**Modulo per la presentazione delle osservazioni per i piani/programmi/progetti sottoposti a procedimenti di valutazione ambientale di competenza statale**

ID: Codice procedura (ID\_VIP/ID\_MATTM):10844

Impianto per la produzione di energia elettrica da fonte eolica, costituito da 6 aerogeneratori della potenza complessiva di 37,2 MW, un sistema di accumulo da 25 MW e relative opere connesse in località "Rempillo" nel comune di Pitigliano (GR).

ALLEGATO alle OSSERVAZIONI all' IMPIANTO EOLICO denominato REMPILLO nel COMUNE di PITIGLIANO ( GR). Composto da n. 5 immagini e n. 5 pagine

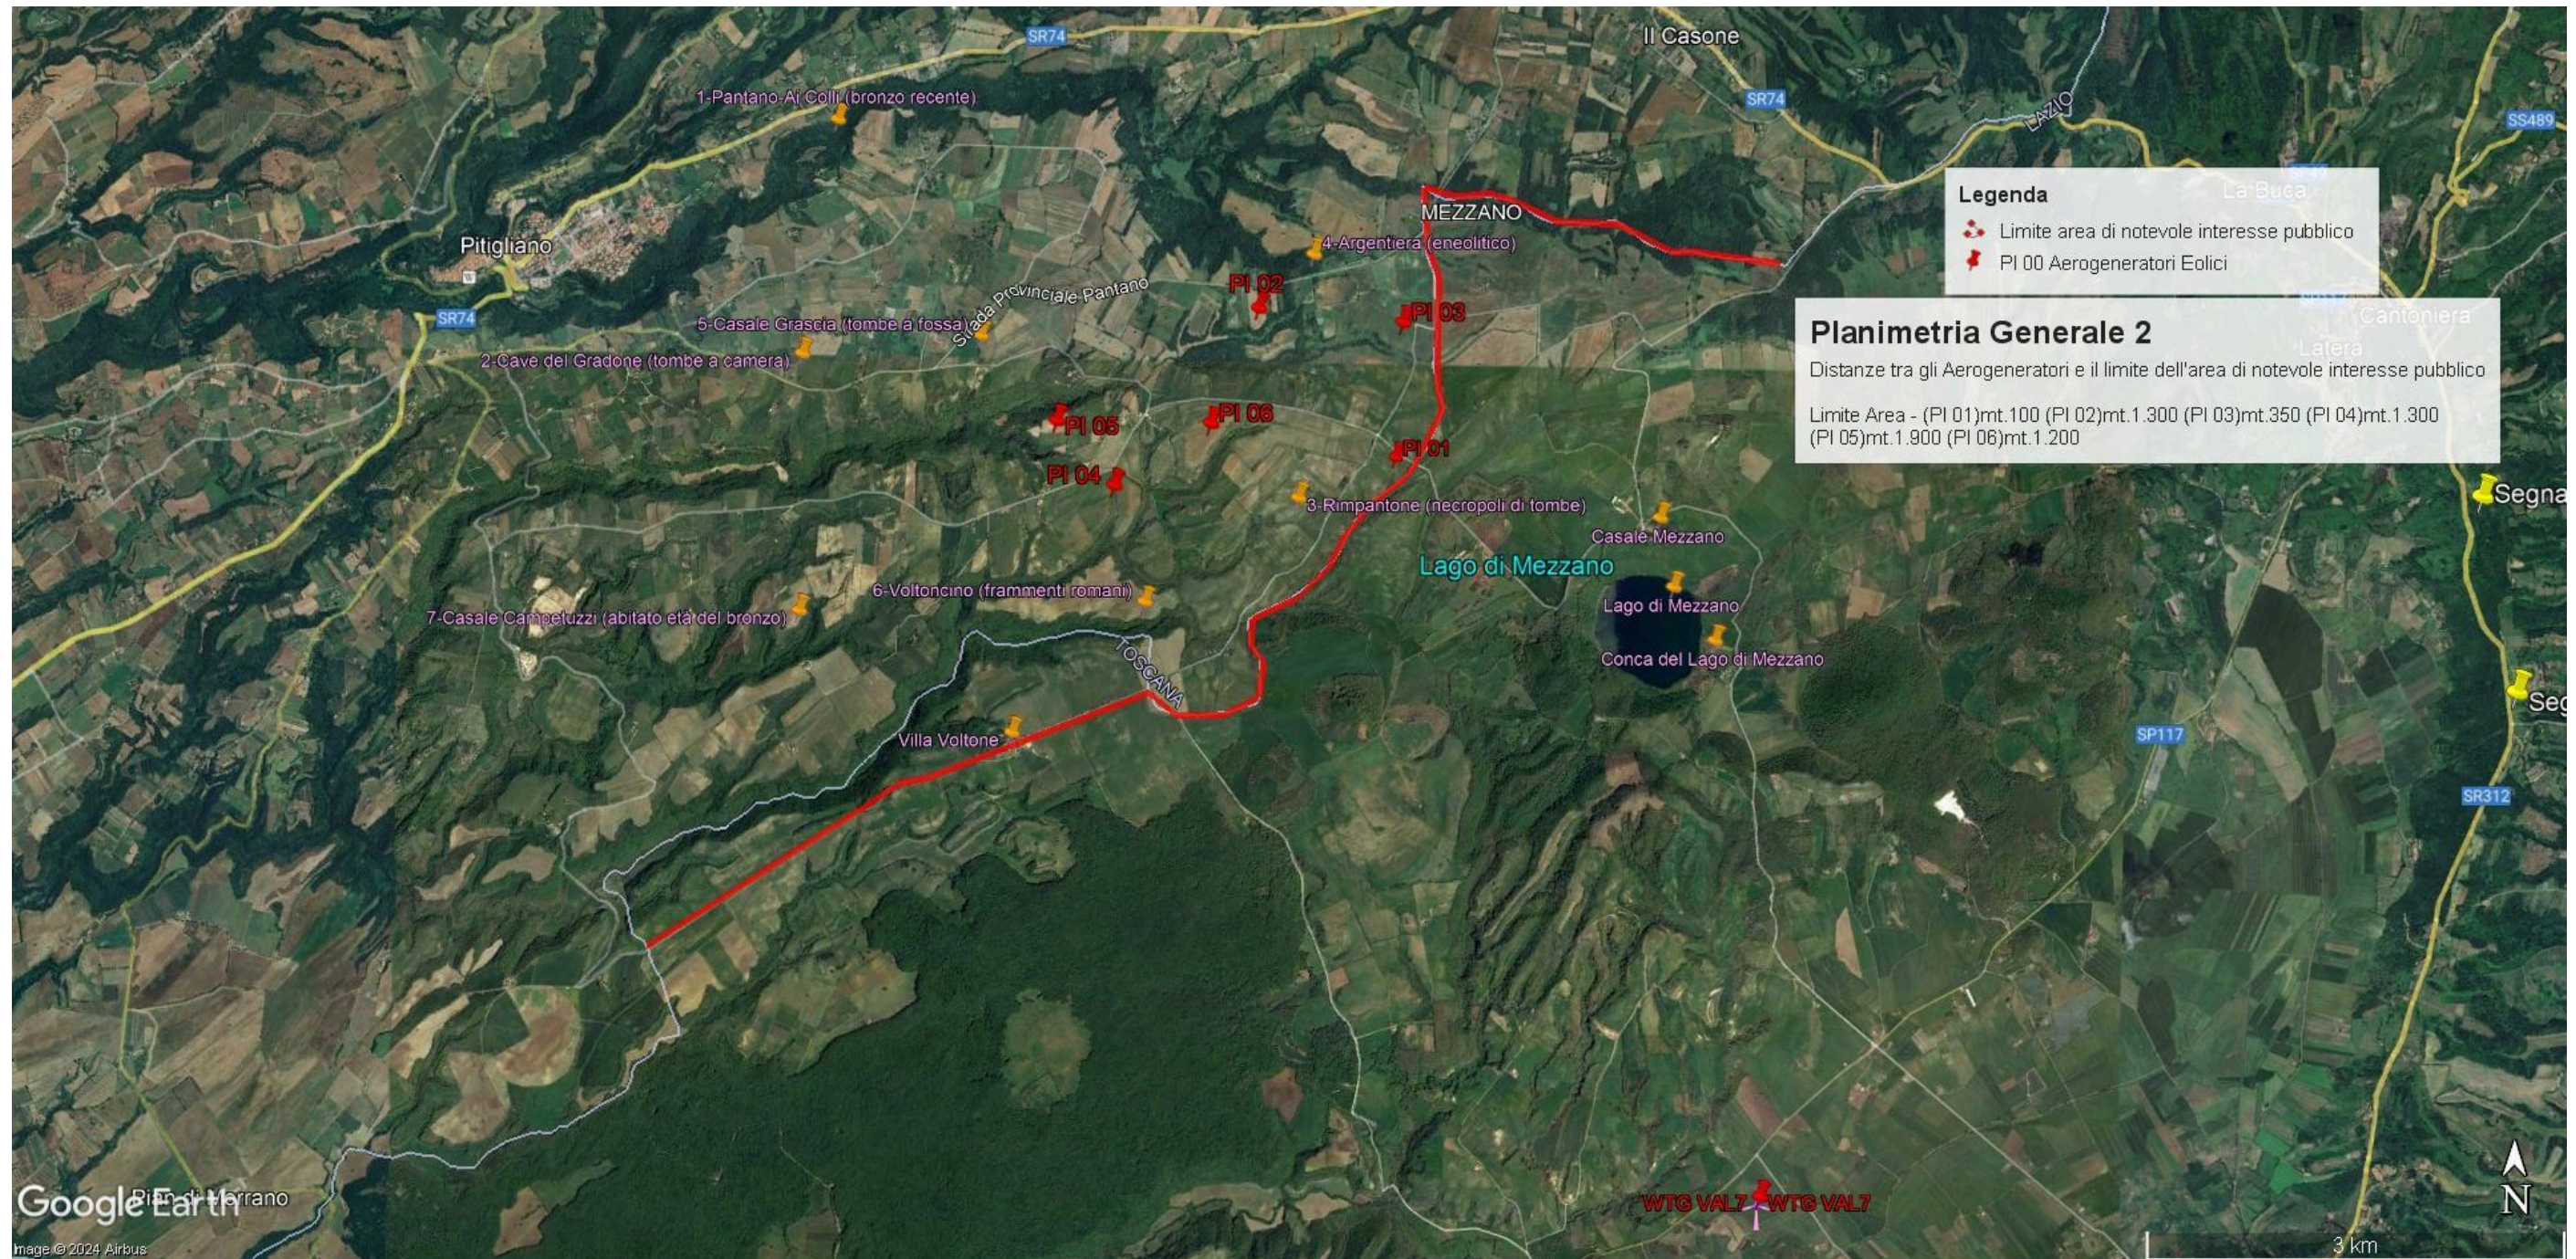
**OSSERVAZIONE N. 1 : AREA dell'IMPIANTO EOLICO NON IDONEA ai sensi dell'art. 20 com. 8 lettera c quater del Decreto Legislativo n. 199/2021 e ss.mm.ii.**

In sintesi, visti l’art. 20 comma 8 lettera c) quater del D.Lgs n 199/2021 e le Linee guida nazionali appena citate, considerato l’enorme impatto dell’impianto eolico industriale denominato “Rempillo” sulla zona paesaggistica di notevole interesse pubblico ben individuata nelle immagini n.1 e n. 2 e sui Beni Culturali evidenziati nell’ immagine n. 3 dell’Allegato alle presenti Osservazioni, per la collocazione delle pale P04 e P05 direttamente all’interno del perimetro di un’area archeologica e per gli impatti anche sull’area intermedia e vasta dei pregiati territori laziali della Tuscia settentrionale e in particolare di quelli del pitiglianese ricco di emergenze agricole, naturalistiche, storiche e archeologiche del periodo etrusco ma non solo, si chiede che venga negata l’autorizzazione all’ insediamento dell’impianto eolico denominato “Rempillo”.

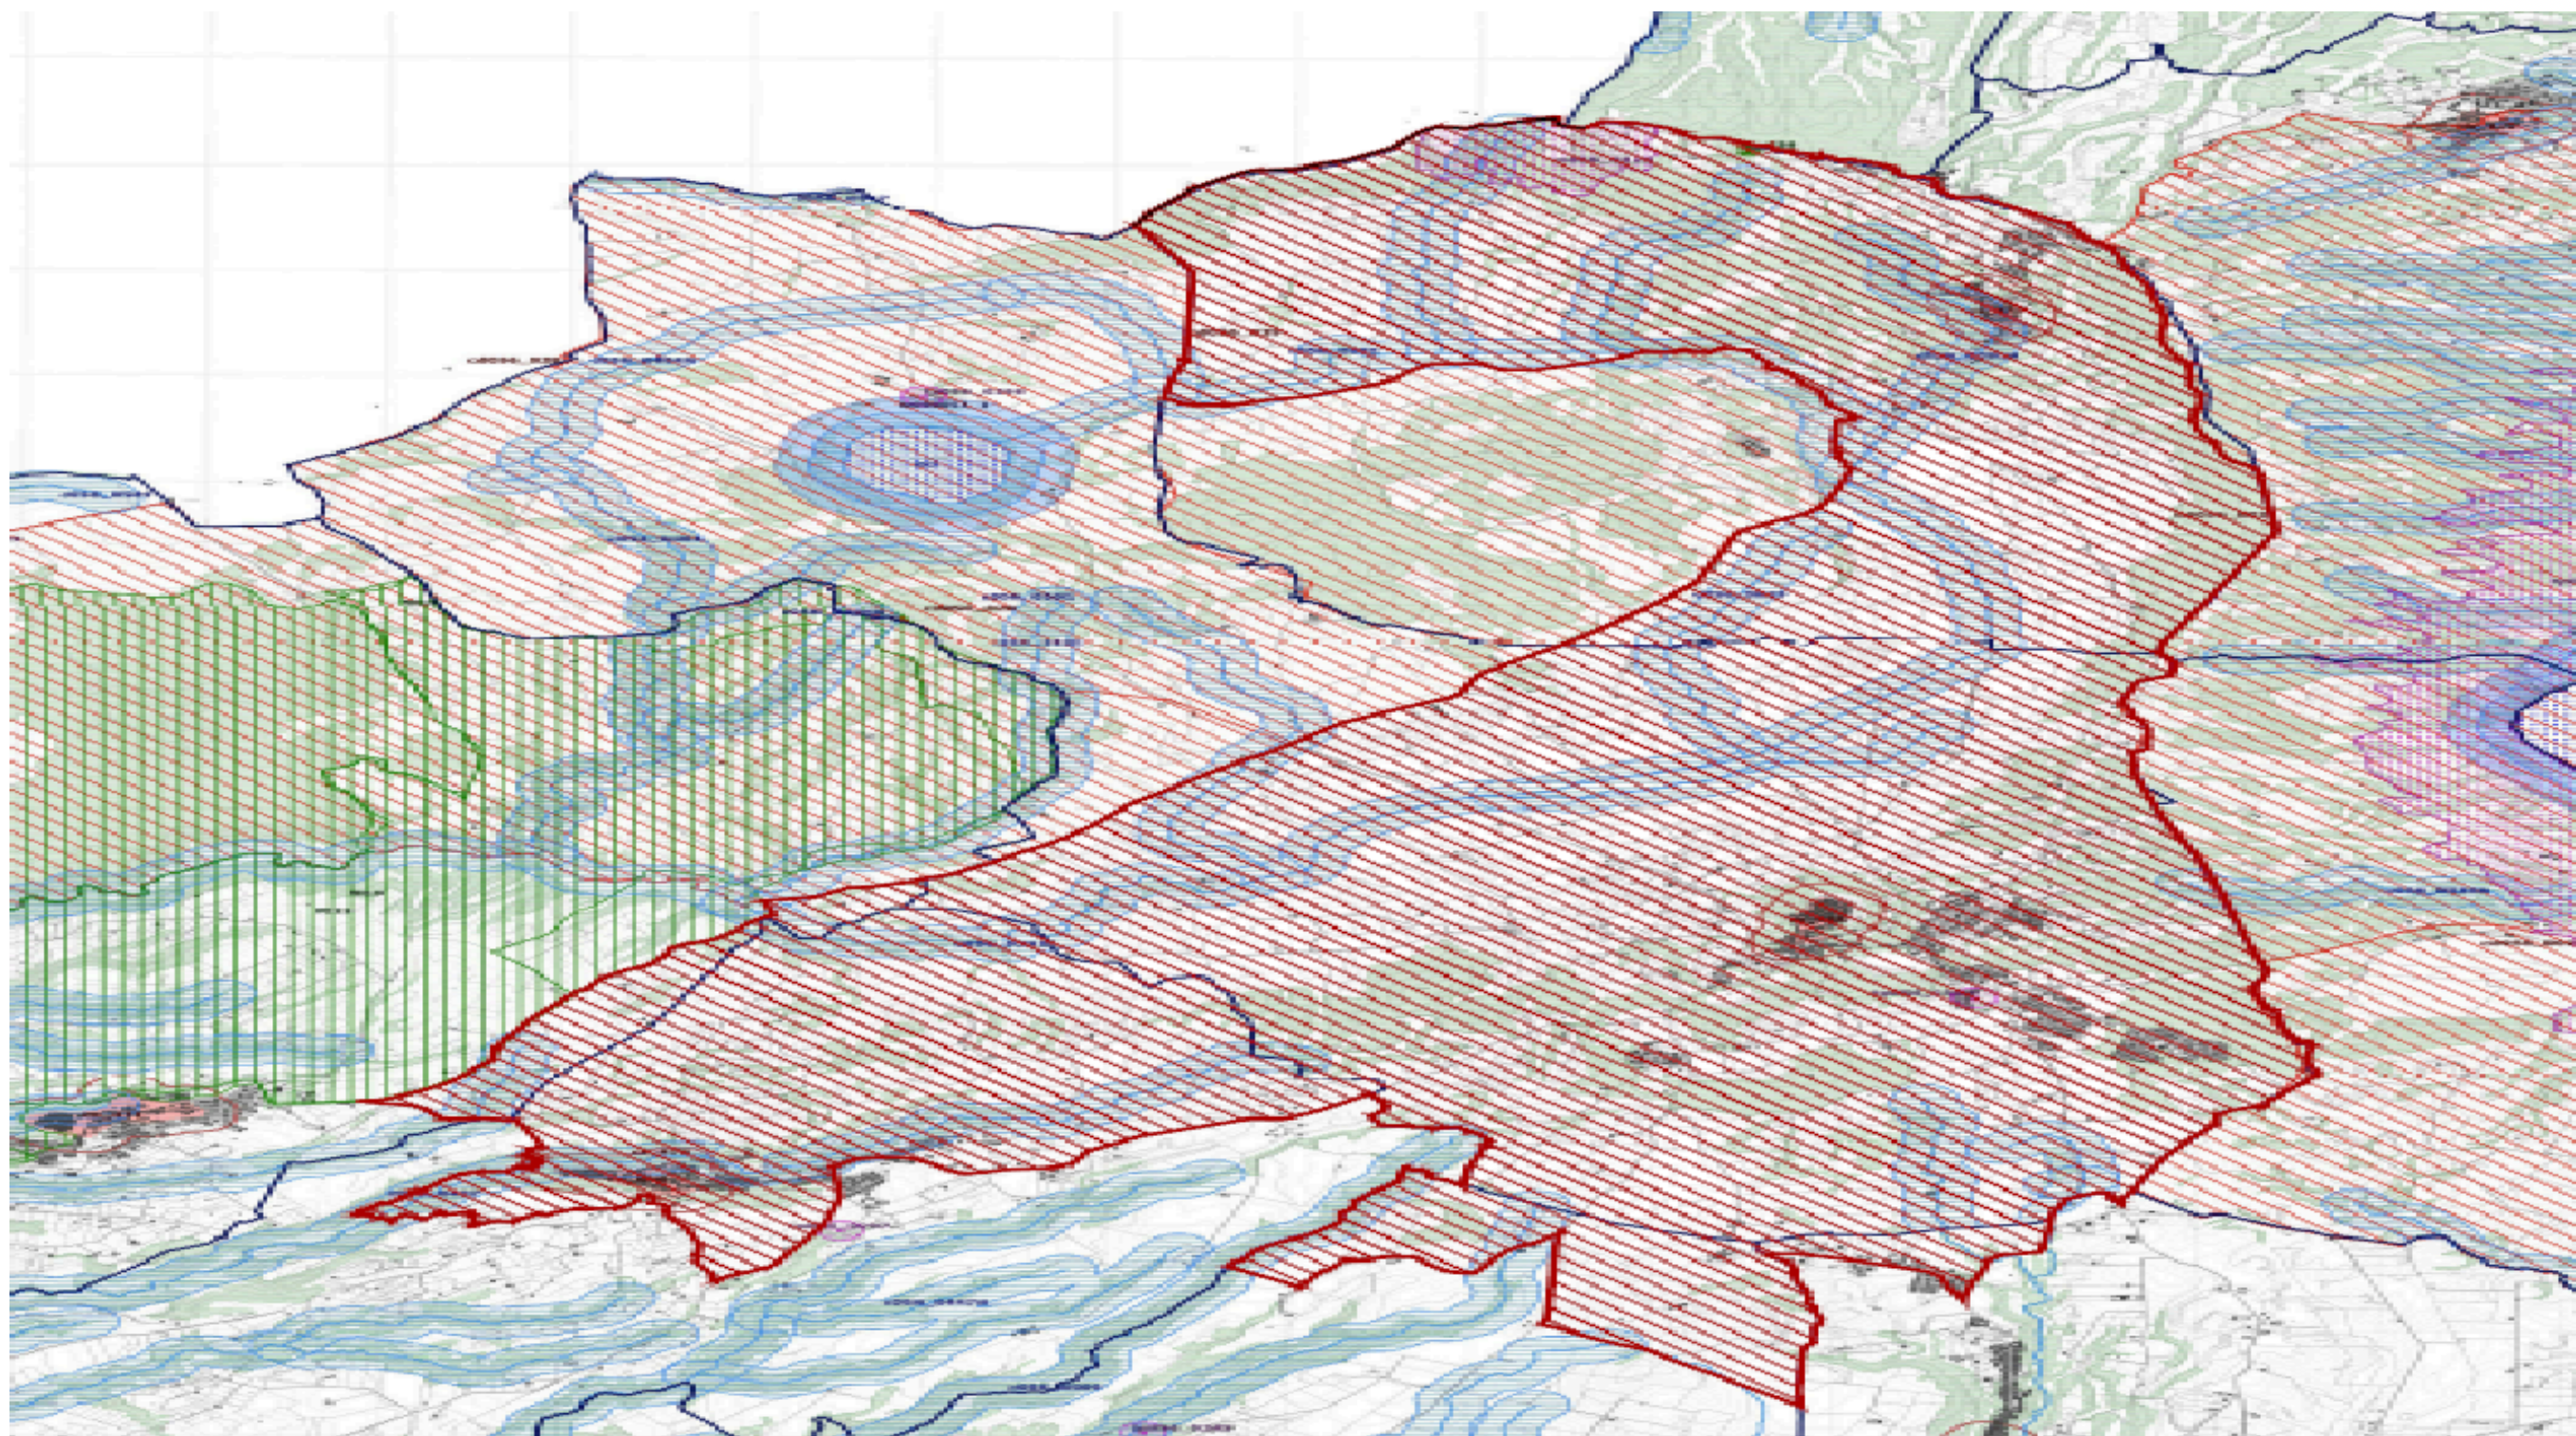
Alla luce del combinato disposto dal "vincolo sul patrimonio paesaggistico (artt. 136 e ss. e 142 del decreto legislativo n. 42/2004 e ss.mm.ii.) e sui beni culturali" (artt. 10 e ss. del decreto legislativo n. 42/2004 e ss.mm.ii.) e dal comma 8 lettera c-quarter del D.Lgs 191/2021 e ss.mm.ii si evince che, ad oggi, le aree in cui sono previsti gli insediamenti dei sei aerogeneratori dell'impianto eolico denominato "Rempillo" non sono idonee perché ricadono tutte all'interno della fascia di rispetto dei **beni paesaggistici di notevole interesse pubblico denominati "Conca del Lago di Mezzano e territorio circostante" (D.M. 22.05.1976)** comprendente anche il **vincolo "Selva del Lamone" (D.M. 22.05.1984)** tutelati **dall'art. 136 del Codice del Beni Culturali e del Paesaggio** e in particolare un aerogeneratori ( P01) è a 100 metri dal primo vincolo citato e gli altri cinque compresi in una distanza massima tra 1 km e 2 km ( vedi immagine n. 1 dell'ALLEGATO). Nella fascia di rispetto dei 3 km anche la porzione di vincolo rappresentato dalla Selva del Lamone che gode di altre importanti tutele in quanto Riserva Naturale regionale (L. 394/91 e L.R. 29/97), Zona di Protezione speciale (ZPS) insieme ai Monti di Castro collegati tra loro da una Zona di Conservazione Speciale (ZSC), il sistema fluviale Fiume Fiora-Olpeta. La Selva del Lamone oltre il vincolo paesaggistico di notevole interesse pubblico che la rende area non idonea all'installazione degli impianti FER anche nelle sue fasce di rispetto dei 3 km, gode di un'altra tutela che ne rivela l'importanza di area di importanza internazionale per l'avifauna IBA (012) che viene collegata all'altra IBA (099) Lago di Bolsena attraverso la ZPS Caldera di Latera e la ZSC Lago di Mezzano che insieme sono compresi nel vincolo paesaggistico "Conca Lago di Mezzano..." e verranno uniti dal nuovo vincolo paesaggistico "*Ambito paesaggistico, geologico e geomorfologico dell'orlo della caldera di Latera e delle sue pendici interessate dai centri eruttivi periferici*" ( si veda a riguardo la proposta pubblicata sul sito del MIC in data 09/08/2023 e

l'immagine n. 2 dell' ALLEGATO) all'area di notevole interesse pubblico "Conca del lago di

Bolsena” (D.M. 24.10.1960). Praticamente una vasta zona che per interesse paesaggistico e naturalistico oltre che storico, archeologico e identitario rappresenta un unicum nel panorama nazionale.
